**PLAN DE DÉPLOIEMENT  
DES BORNES EN EAU ET  
ÉLECTRICITÉ**  
À L'ÉCHELLE DU BASSIN DE LA SEINE

# PLAN DE DÉPLOIEMENT À L'ÉCHELLE DU BASSIN DE LA SEINE

# SITE DU HAVRE (76)

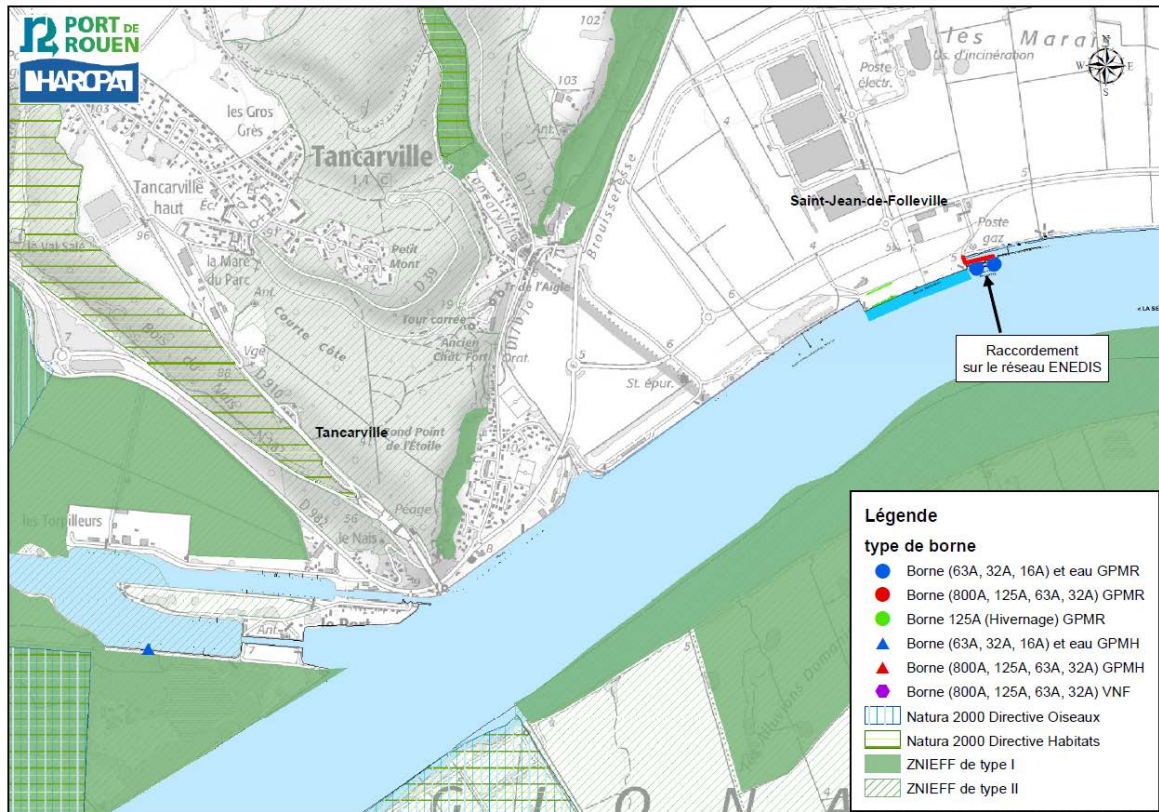
- **Quai du Brésil** : endroit peu fréquenté par les opérateurs. Une seule borne est suffisante : elle ne doit pas être installée dans le coin du quai. Il faudrait redéployer la seconde borne autre part sur le Port (quai de Rhin par exemple).

Il faut privilégier un linéaire droit permettant de mettre au moins un automoteurs de 135m et un convoi de 180m de part et d'autre.

- **Quai du J. Reinhart** : borne placée dans un coin ça n'est pas optimal, il faudrait la déplacer sur le linéaire, plutôt linéaire droit.

- **Quai du Rhin** : emplacement ok, peut-être une borne supplémentaire.

- **Tancarville** : borne à placer au bout de l'estacade et en prévoir une supplémentaire au nord de la nouvelle écluse de Tancarville.

# SITE DE ROUEN (76)

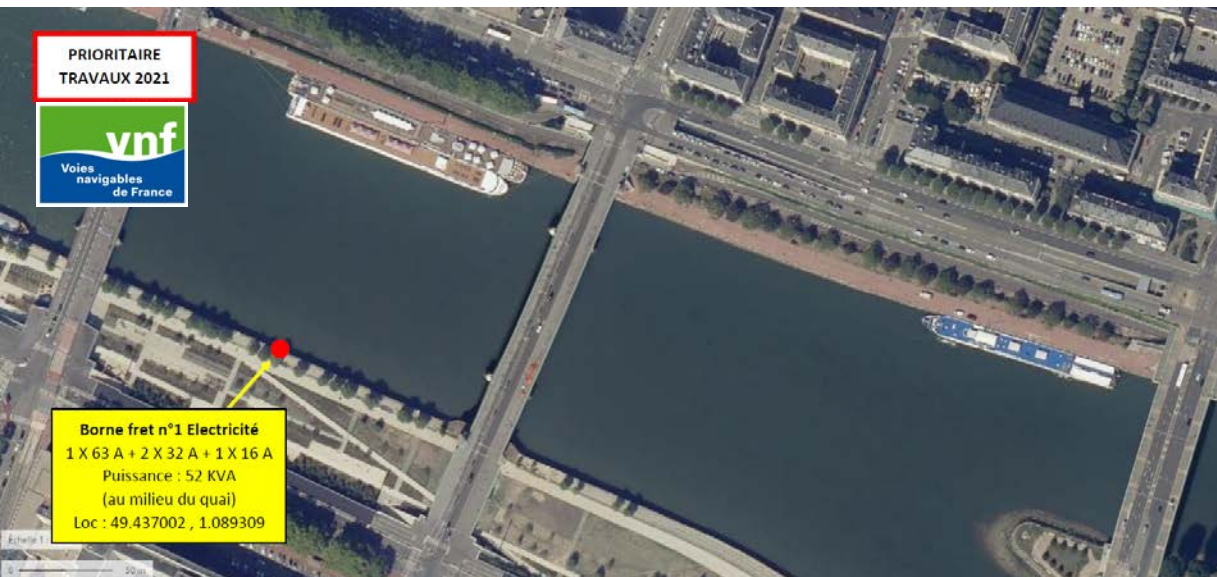
Les emplacements pour les 3 bornes (2 en amont et 1 en aval du pont Jeanne d'Arc) sont de bons emplacements.

Pour l'hivernage : il faudrait 2 emplacements, un quai Gaston Boulet et un au bassin St-Gervais.

Elles devront être prévues également pour les bateaux de frets car, hors saison, les bateaux de fret peuvent y accoster.

Borne fret n°1 : bien placée.

Il faudrait en placer une sur le quai d'Elbeuf (une fois celui-ci réhabilité et si accessible aux opérateurs pour le stationnement).

## > Sites d'implantation de ROUEN

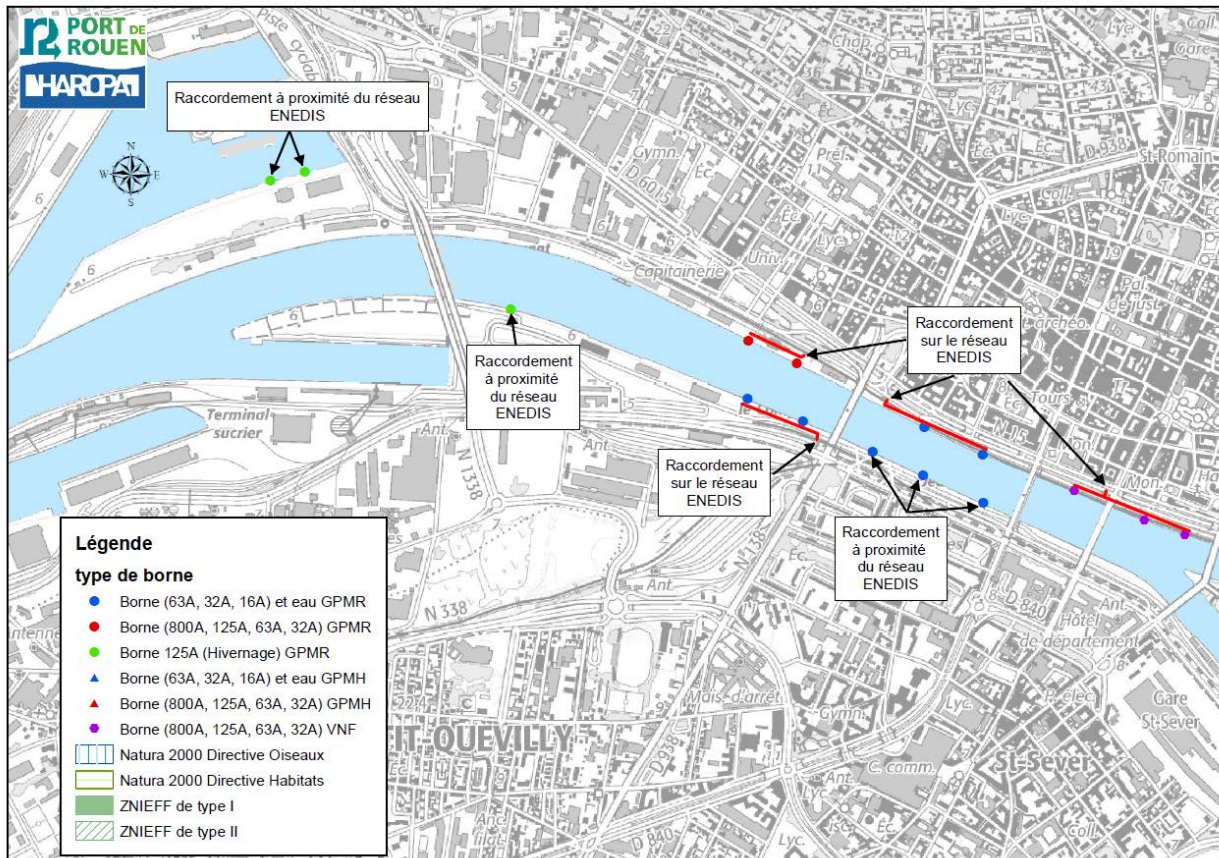
Ajout d'une borne à l'aval du pont Guillaume le Conquérant.

## > Sites d'implantation du Quai PAPETERIE

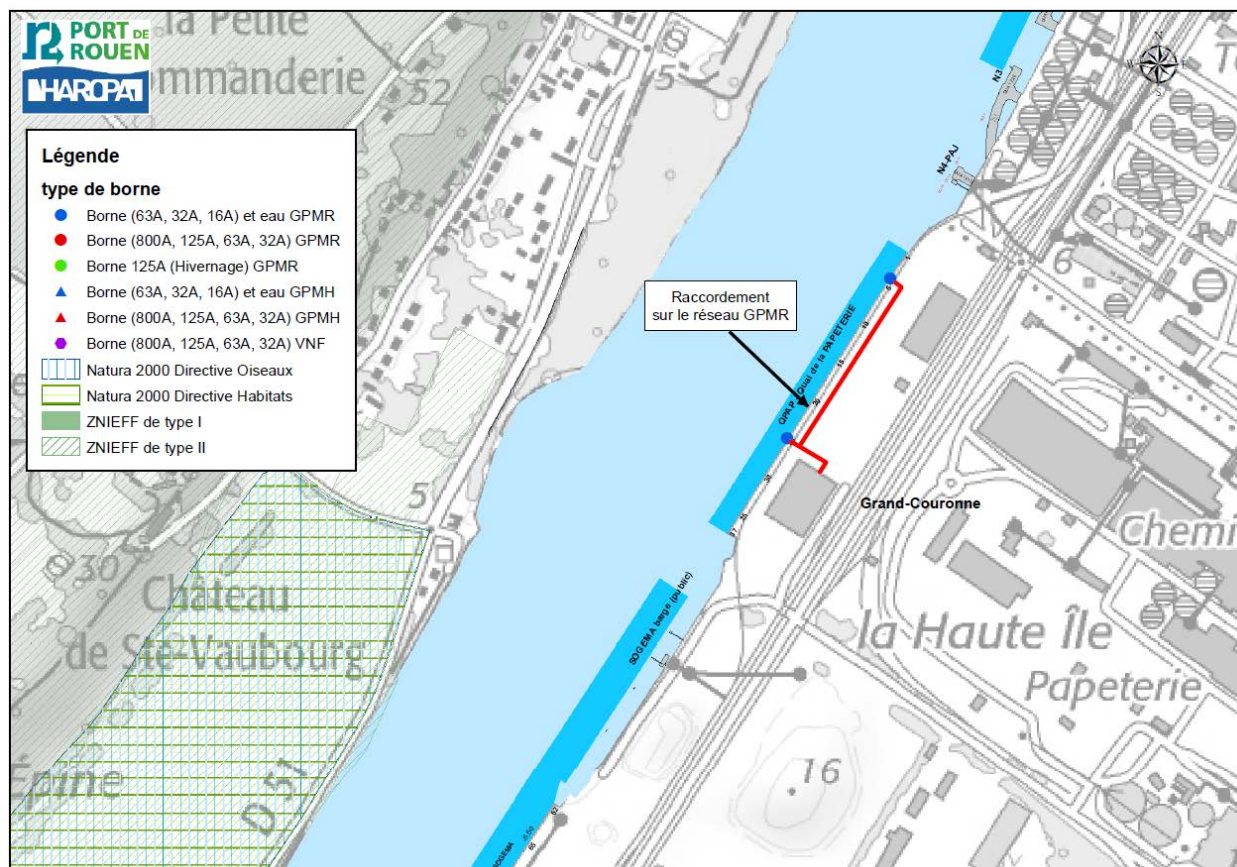
Les emplacements indiqués sur la photo sont convenables.

> Sites d'implantation du TCMD

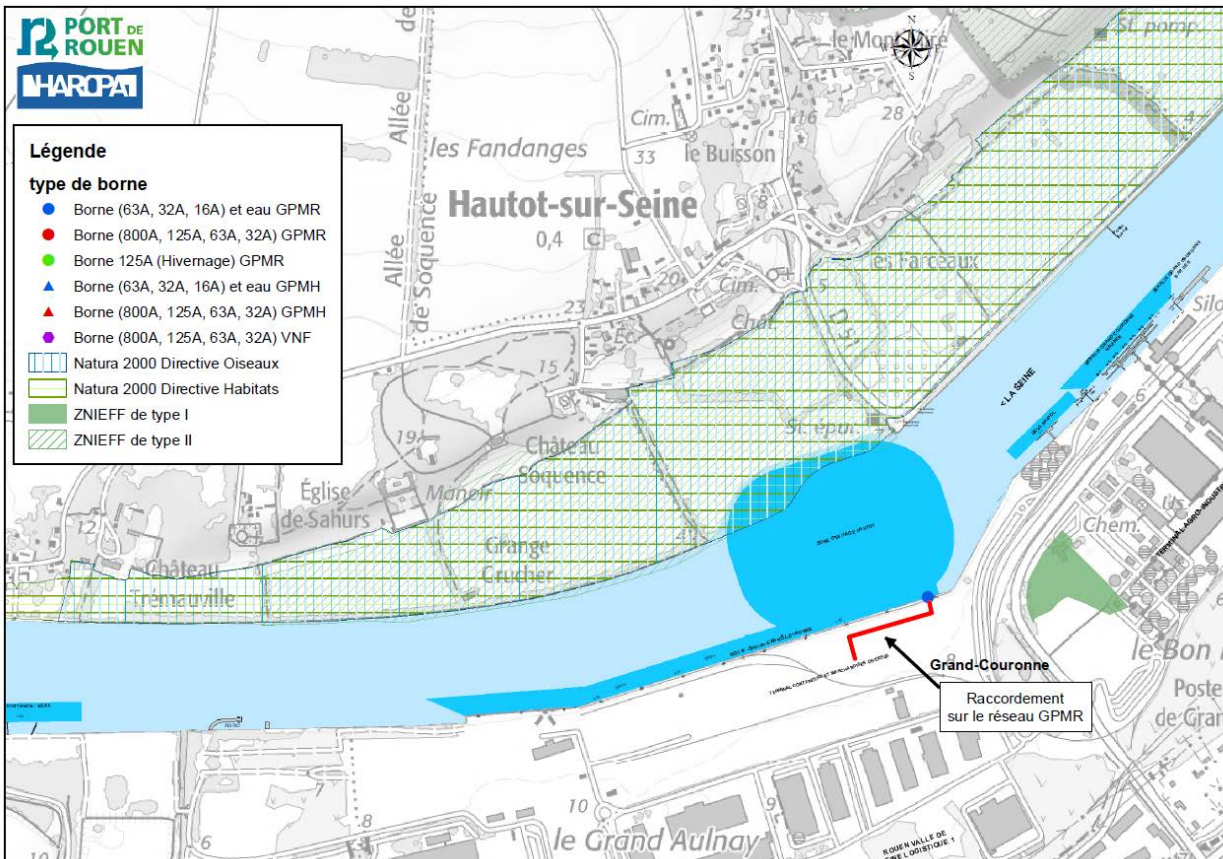
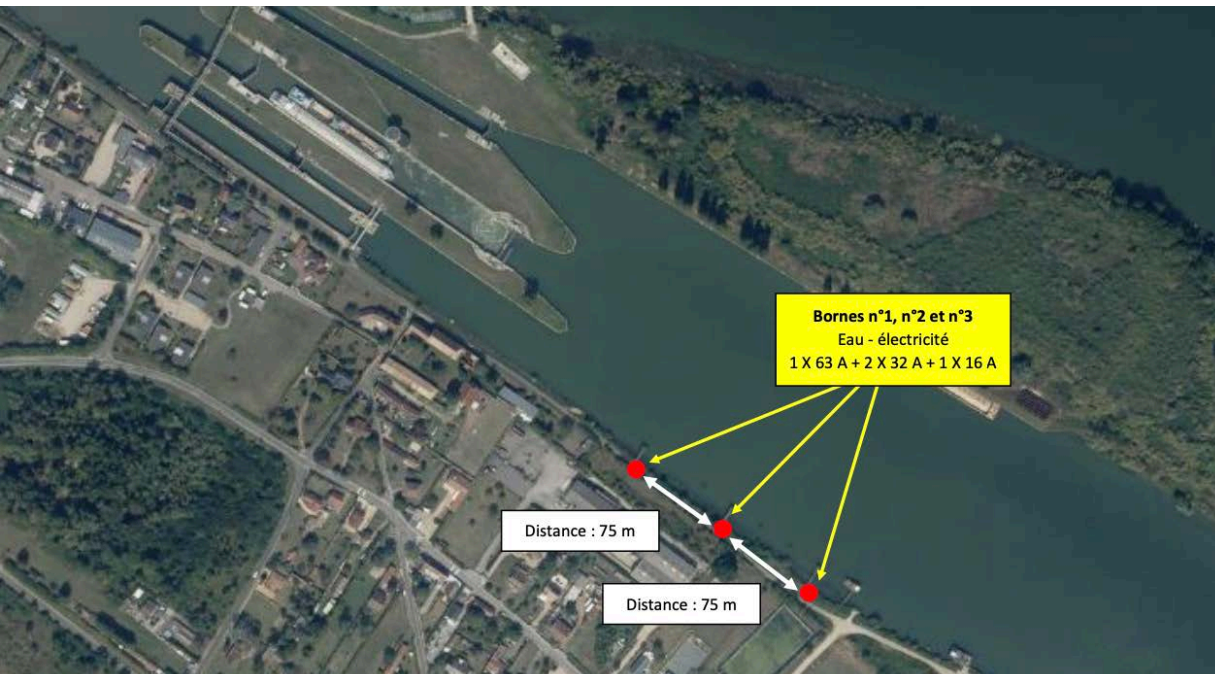
Besoin de davantage d'information sur la localisation exacte de la borne.

# SITE DE MÉRICOURT (62)

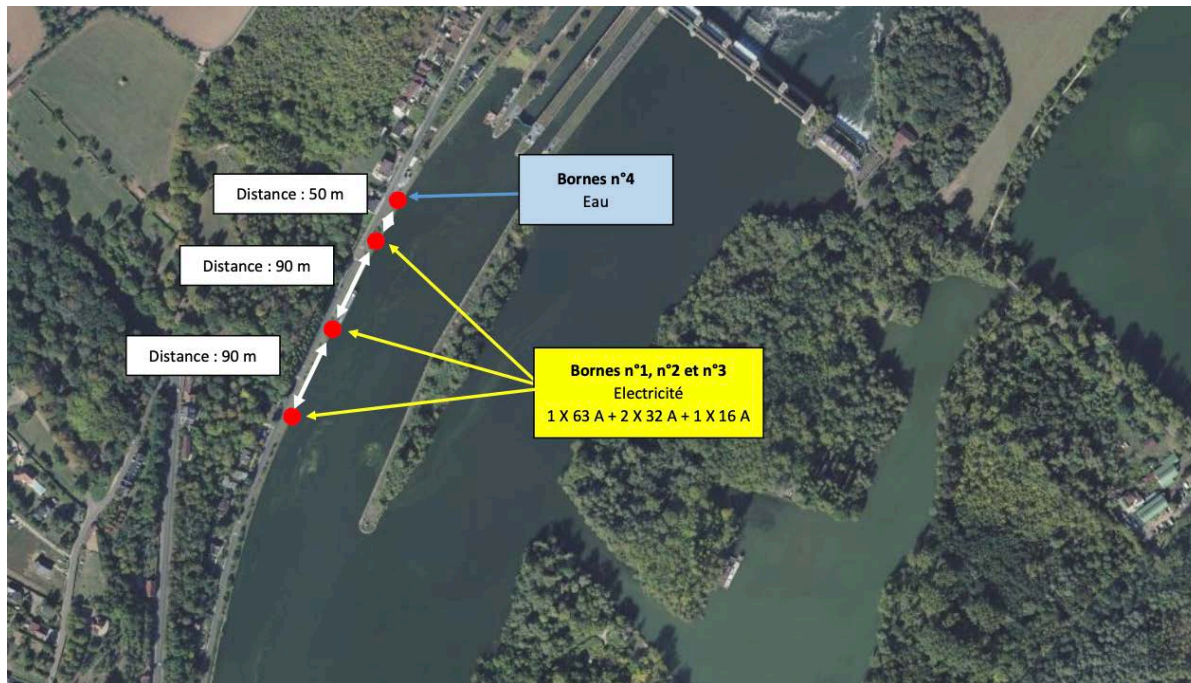
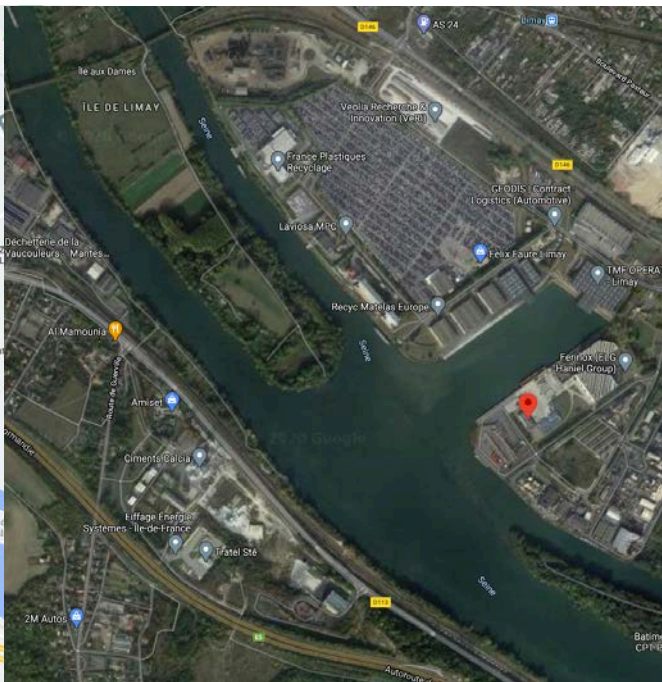
3 bornes électriques sur ce site est correct.

La borne à eau est bien placée, à côté de la descente d'accès au quai pour les voitures.

Par contre pour les bornes suivantes, il faudrait placer la première borne à 90 mètres de la borne à eau.

Au vu de la durée des travaux sur les écluses de ce site et à l'attente engendrée, il pourrait être placé 1 borne à électricité à l'aval vers les nouveaux pieux situés à environ 500 mètres de l'écluse.

# SITE DE LONGUEIL-ANNEL (60)

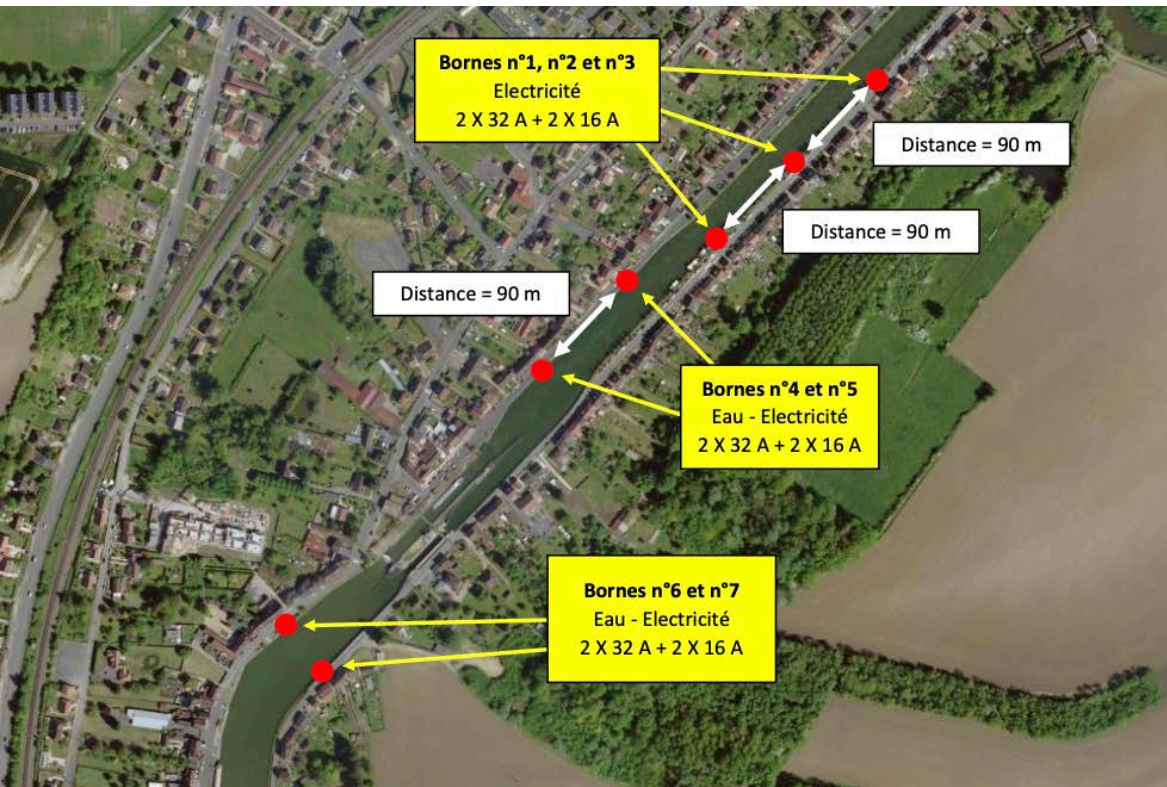
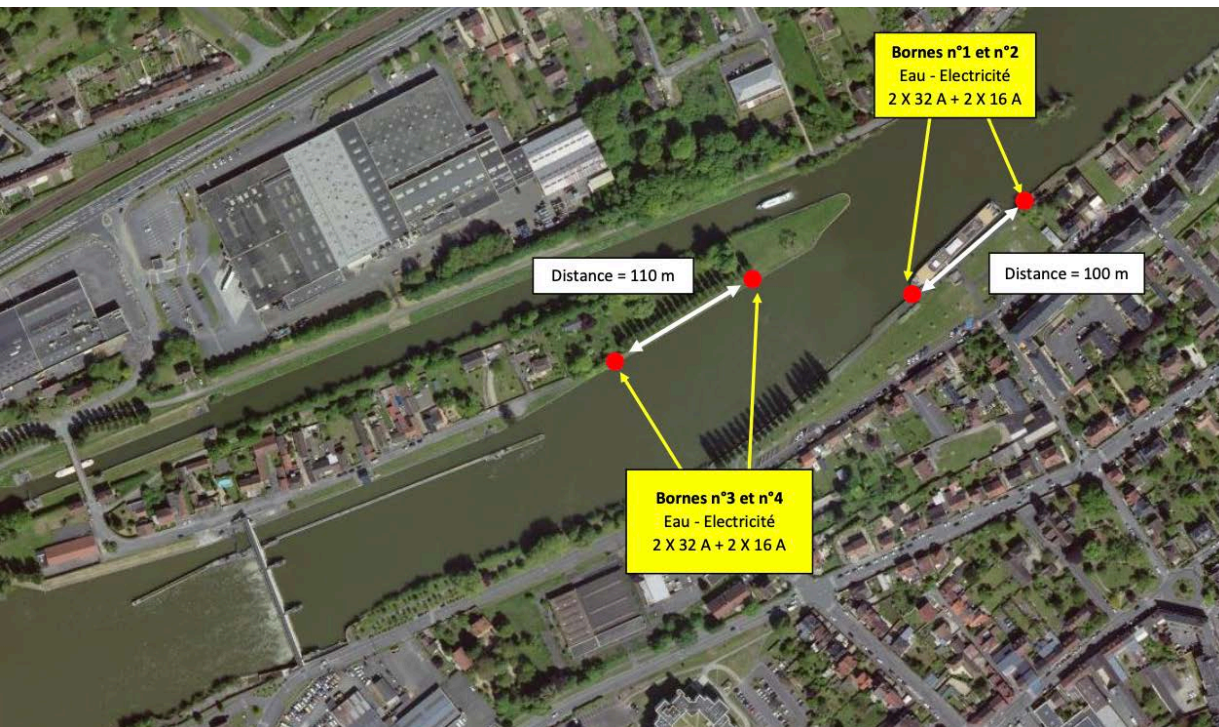
Quand le canal Seine-Nord Europe sera effectif un projet d'acquisition du site est prévu par la communauté des communes. Les bornes ne seront pas à fond perdu pour VNF.

Au niveau des bornes n°4 et n°5, une seule borne serait suffisant, à installer au milieu du garage à bateau.

# SITE DE VENETTE (60)

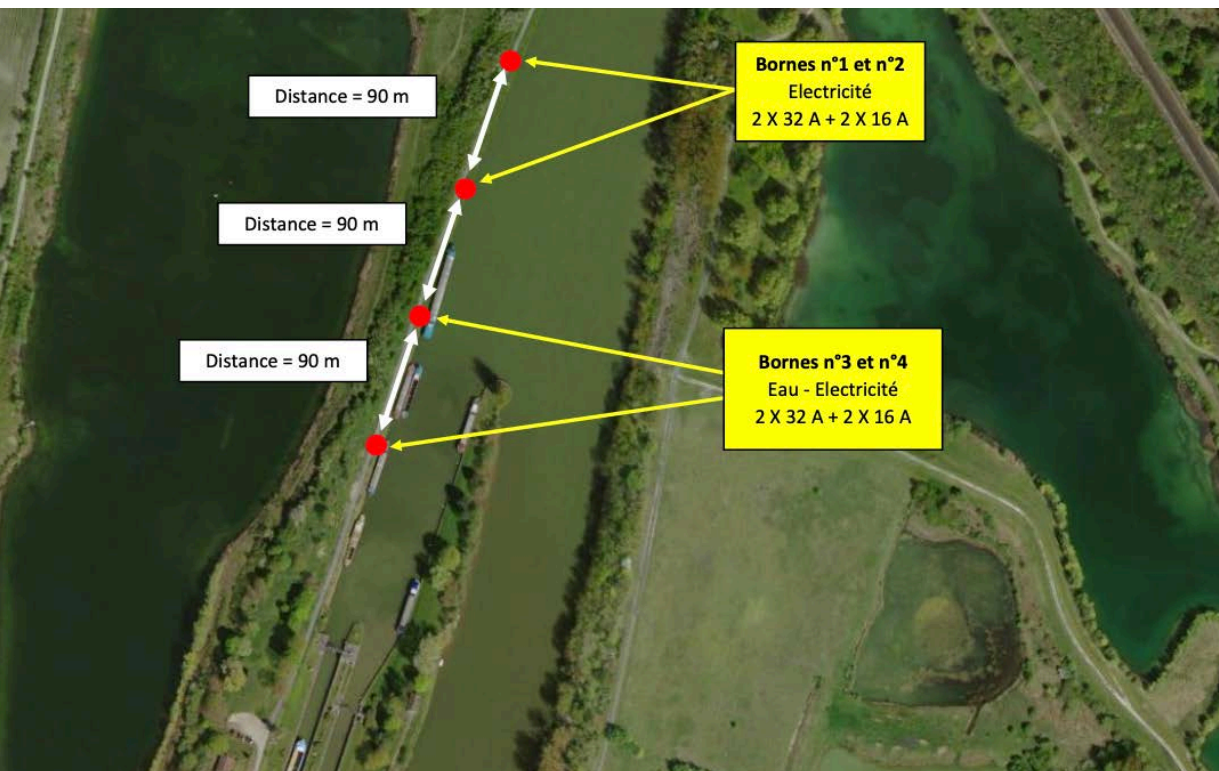
Les bornes ne doivent pas être installées comme indiqué sur la photo car leurs emplacements sont dangereux.

Il serait préférable d'installer 2 bornes eau et électricité dans le chenal amont de la petite écluse rive droite.

# SITE DE BORAN (60)

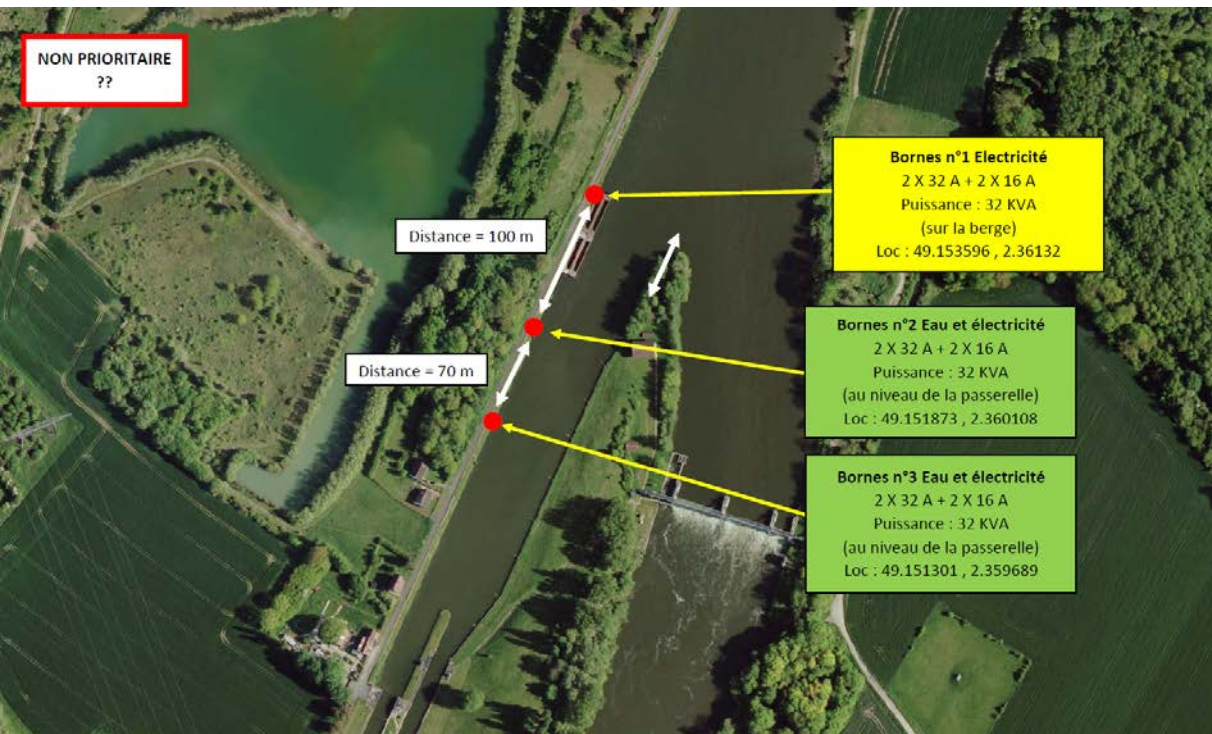
Les emplacements indiqués sur la photo sont convenables.
